监理工作联系单

工程名称：隆化县 2016 年第一批村级光伏扶贫电站项目

编号：LHFP-LXD-009

事由：关于南营村电站站点树木遮阳事宜

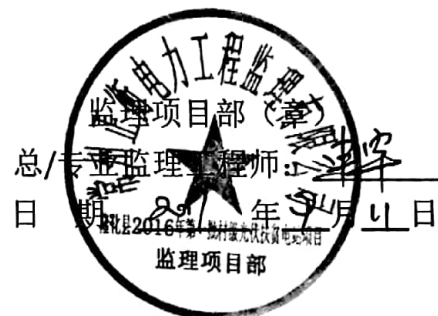
今天巡查中发现，南营村电站站点光伏阵列东南角处，有树木遮阳现象，现要求你单位对遮阳树木及时进行处理，否则长时间遮挡会影响组件发电功率而且会对组件造成热斑效应，对组件寿命有严重影响，望重视!!!
